CONFEDERACIÓN
HIDROGRÁFICA
DEL EBRO

RESOLUCIÓN DE EXPEDIENTE

Objeto: AUTORIZACIÓN OBRAS DE SANEAMIENTO CORRESPONDIENTES A LAS POBLACIONES DE INESTRILLAS Y AGUILAR DEL RÍO ALHAMA

PROYECTO DE REPOSICIÓN DE COLECTOR DE SANEAMIENTO EN AGUILAR DE RÍO ALHAMA (LA RIOJA)
DETALLE DE CRUCES CON CAUCES NATURALES

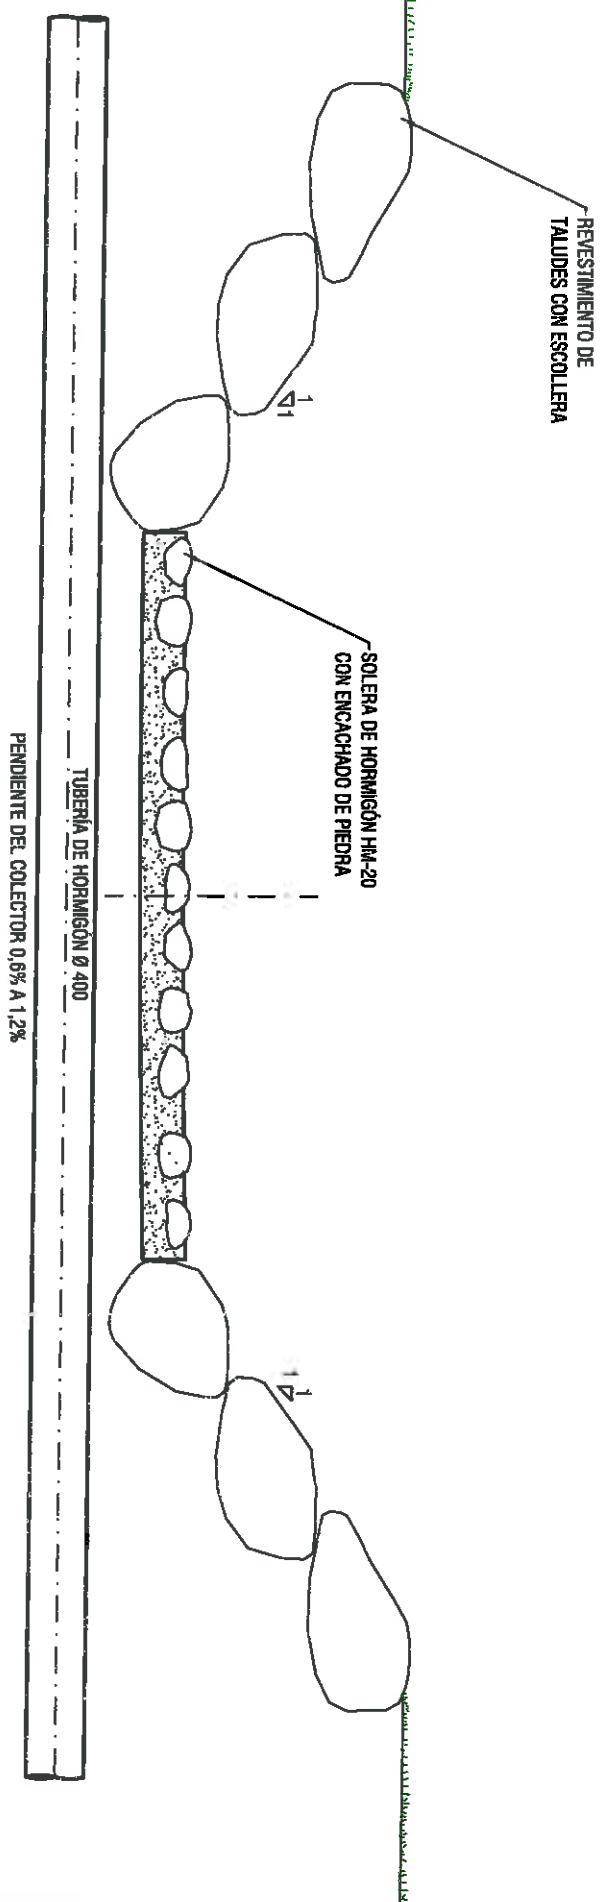
No obstante, con el fin de evitar que el colector quede al descubierto por la erosión que pueda ocasionar la corriente, se propone realizar un encachado del cauce sobre el paso de la tubería y proteger los taludes del mismo con escollera. Vistos los planos aportados, se observa que este encachado ocupará todo el ancho del cauce y tendrá una longitud de 4 m y 0,25 m de espesor. Dispondrá de rastrillos a ambos lados que eviten que sea arrastrado por la corriente. Asimismo, informa que los barrancos que cruza este colector se encuentran secos prácticamente todo el año, tan sólo transportan caudal en época de lluvias.

Atendiendo a esta circunstancia, se propone que se autorice lo proyectado, con modificando los pasos sobre los barrancos existentes (que en ningún caso cuentan con flujo salvo durante las lluvias) con el detalle que se aporta, consistente básicamente en un enchachado de piedra en toda la anchura del barranco, la protección de sus márgenes, todo ellos dos metros aguas arriba y aguas abajo de la tubería, con rastrillos a ambos lados. En todo momento se mantendrá la pendiente longitudinal del barranco.

Con el fin de evitar que el colector quede al descubierto por la erosión que pueda ocasionar la corriente, se propone realizar un encachado del cauce sobre el paso de la tubería y proteger los taludes del mismo con escollera. A este respecto se deberá cumplir lo siguiente:

- El encachado propuesto sobre el cauce deberá realizarse en forma de V para que el agua discorra por el centro.
- La limpieza y correcto mantenimiento del paso, especialmente después de una avenida, es responsabilidad del titular del mismo.

- La alineación de la **escollera** será sensiblemente paralela a las **líneas de corriente**, sin quiebros ni ángulos pronunciados con el fin de favorecer el curso de las aguas.

- La cota de coronación de la escollera no rebasará en ningún punto la cota del terreno adyacente ni la de la margen contraria, quedando expresamente prohibida la disposición de acopios de tierra sobre la margen formando cordones longitudinales a modo de mota.

- Previamente a la ejecución de la escollera, se excavará en la margen un volumen igual al del muro a construir, de modo que una vez terminado, queda enrasado con la margen original. Las piedras que conforman la escollera no serán lajas, su forma será regular y su tamaño uniforme. Se dispondrán, una a una, con un talud suave que permita fácilmente el acceso al cauce y formarán una estructura autoestable frente a la acción de las aguas y frente a los empujes del terreno. Salvo justificación adecuada, en ningún caso el talud tendrá una pendiente más vertical de 1H:1V, siendo preferible 2H:1V.

- El muro de escollera deberá empotrarse suficientemente en el terreno, al inicio y al final de su longitud, para evitar que los bloques se puedan movilizar por las avenidas.
